Drammenbanens Dobbeltsporanlegg

Overgangsbru ved Jong. Grunnundersøkelser.

G r u n n u n d e r s ö k e l s e

for overgangsbru ved Jong, Drammenbanens dobbeltsporanlegg,

Plan-skisse av grunnboringer ved sønn b.t. M: 1/500

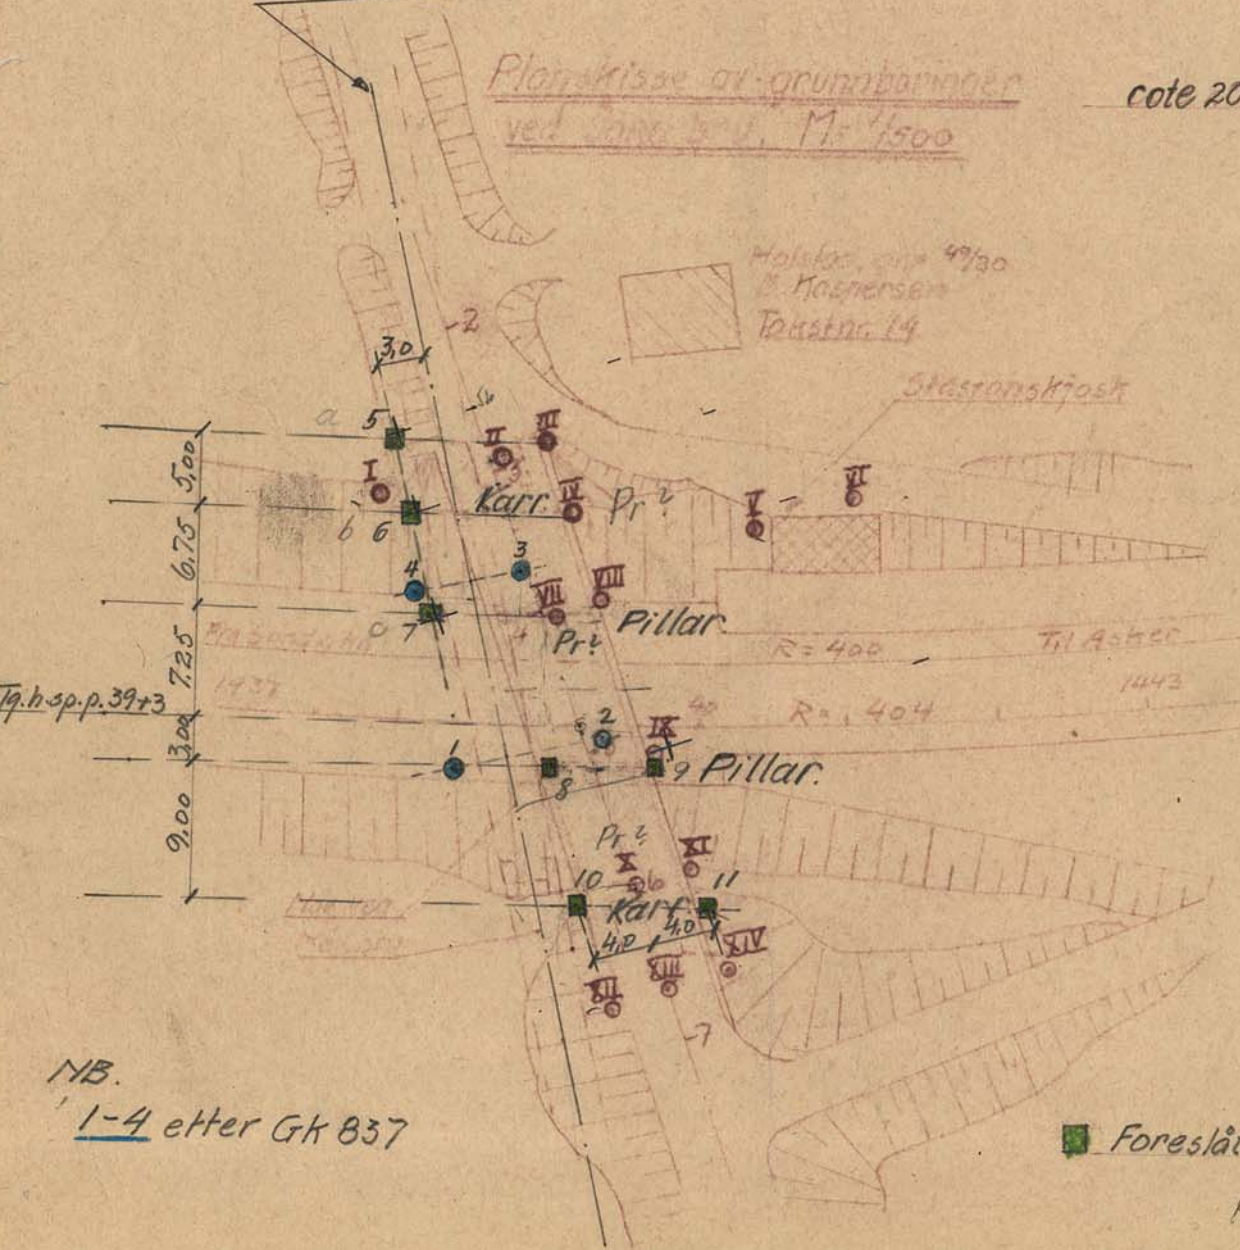
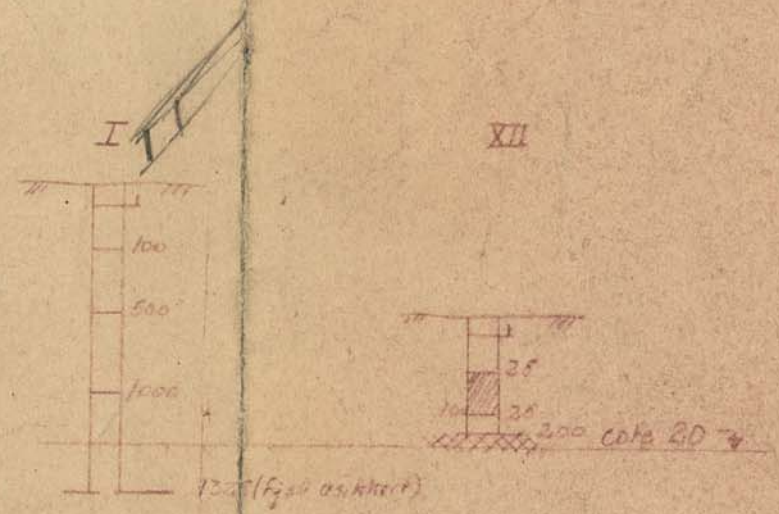
For denne overgangsbru har Geoteknisk kontor foretatt grunnundersøkelser (4 boringer) som er vist på tegning Gk.837. Borhullene kan imidlertid ikke stedefestes med full sikkerhet i forhold til linjen, - i et hvert fall viser det seg etter den plasering som en er kommet frem til etter de oppgitte mål (se vedlagte kopi av ovennevnte tegning) at dybden til fjell ikke stemmer særlig godt med grunnboringer som senere er foretatt av anlegget, se tegning nr. 195,3 hvorav 1 kopi vedlegges. På ovennevnte tegning Gk.837 ser det ut til at målestokken for skissen er forutsatt 1:500, og en har med blyant inntegnet nåværende og ny linje på basis av dens retning i forhold til den gamle overgangsbru og etter den oppgitte avstand 19,5 m fra borhullene 1-2 til nåværende spor. Videre er hullene 3 og 4 inntegnet etter de påskrevne mål, og alle 4 borhuller deretter inntegnet med blyant på tegning 195,3. De borhuller som kan sammenlignes er 2 og IX, 3 og VII, og som foran nevnt er det mindre god overensstemmelse.

For å få et pålitelig og ellers noenlunde tilstrekkelig grunnlag ved planleggingen av brua er det ønskelig å få Geoteknisk kontor til å foreta ytterligere undersøkelser av følgende profiler parallell med linjen (tangenten i pel 1439+3) i nedennevnte avstander fra h. spor:

For pillarene profiler 3 m tilh. og 7,25 m tilv.
" landkarene " 12 " " " 14 og 19 m tilv.

I hvert av disse profiler er det ønskelig å få boret til fjell iallfall på to steder, som helst bør være ca. 4 m til hver side av den nye bruakse; men på østsiden er den gamle veifylling til hinder, og en får da i hvert profil velge et annet punkt som ligger så nær som mulig - på venstre side av linjen antagelig på veiens østside og på høyre side av sporet på veiens vestsiden. På tegning 195,3 er den foran antydende plasering av borhullene antydende med blyant, men selvfølgelig kan det bli nødvendig å endre plaseringen etter forholdene på stedet. Ny boring må kunne sløyfes på de to steder som faller omtrent sammen med anleggets boringer III og IV; likeså kan en vel sløyfe ny boring nær VIII, som stemmer bra med det nærliggende VII.

Tegning Gk.962.

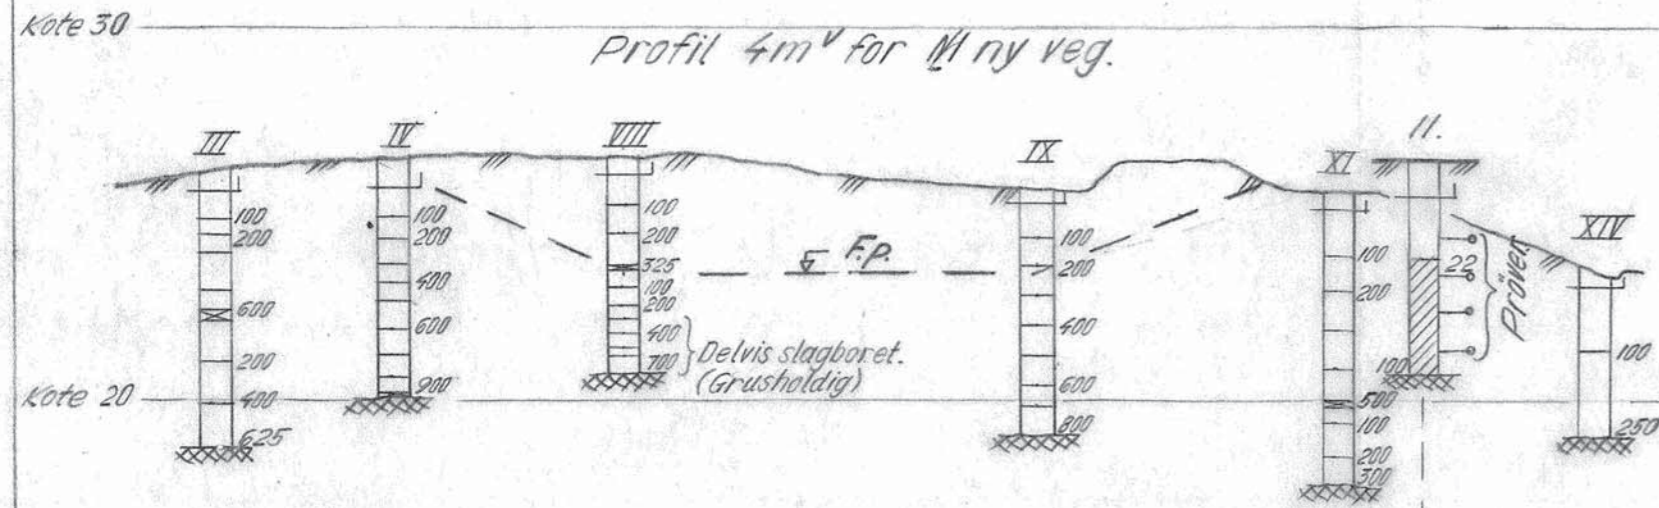
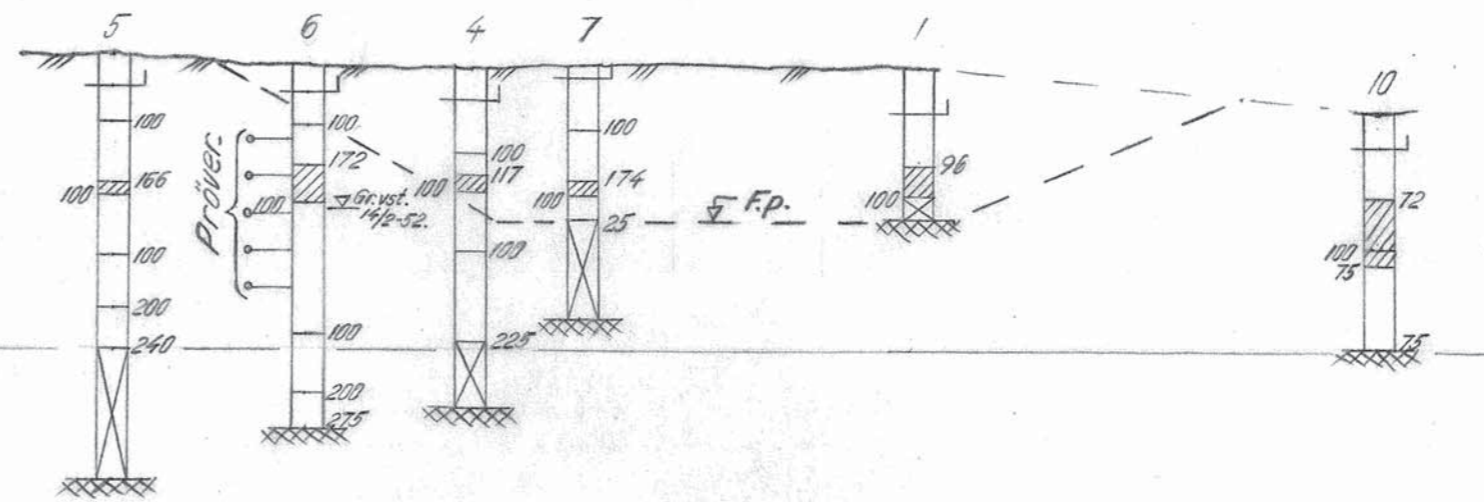
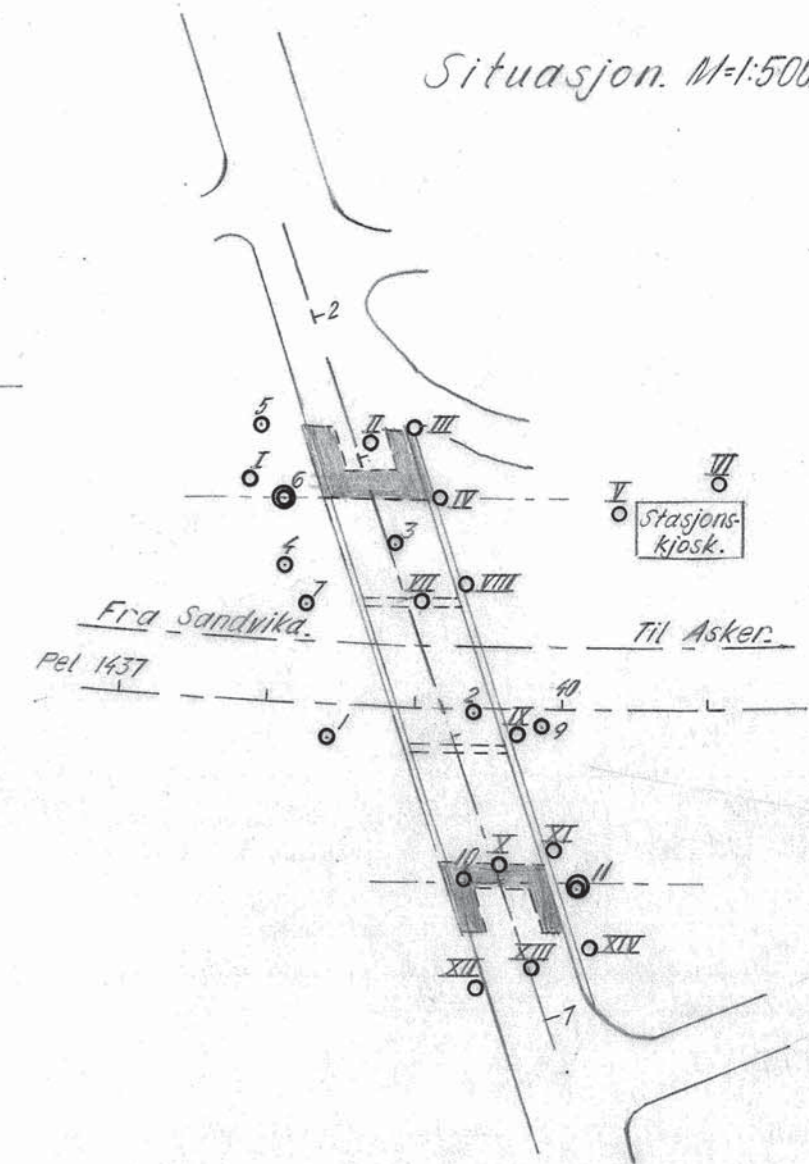
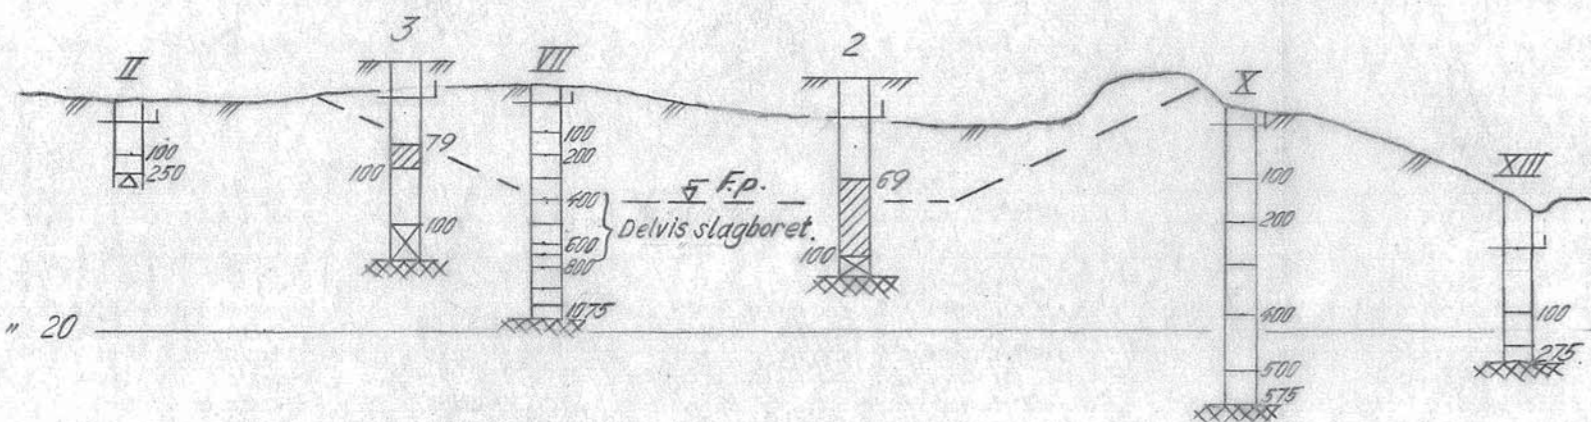
Det er tildels vanskelig med sikkerhet å konstatere fjellets riktige beliggenhet, fordi boret støter på stein. Det er derfor mulig at hverken borhull 1 eller 2 har nådd fjell og det kan likeledes herske tvil med hensyn til borhull 11. Forøvrig er sannsynligvis fjellets beliggenhet i de øvrige huller riktig eller tilnærmet riktig. De av anlegget utførte huller viser tilsynelatende fastere grunn enn geoteknisk kontors huller uten at årsaken hertil kan angis.

Oventil har en leire som hviler på en temmelig solid sand - grusavsetning som fortsetter til fjell. Grenseplanet mellom de to avleiringer faller fra venstre mot høyre side. Det ligger således over fremtidig formasjonsplan omkring landkaret på venstre side og omtrent i høyde med dette ved foten av skjæringsskråningen på venstre side, mens det ved forkant av høyre landkar ligger 2-3 m dypere. Sand-gruslaget tiltar vanligvis i tykkelse med økende dybde til fjell.

Under forutsetning av direkte fundamentering og normal fundamenteringsdybde bør tillatelig belastning for venstre landkar og begge pilarer kunne settes til 20 a 25 tonn pr.m² dog helst ikke over 20 tonn pr.m² for venstre landkar.

Omkring landkaret på høyre side er leirlaget tykkest samtidig som leiren under tørrskorpesonen her er forholdsvis svak, ifølge prøver opptatt ved borhull 11. Høyre landkar bør derfor fundamenteres på kote betongpeler til gruslag eller fjell, hvorved samtidig enhver fare for glidning av landkaret unngås. En må regne med at pelene må slås ned til omkring kote + 20.
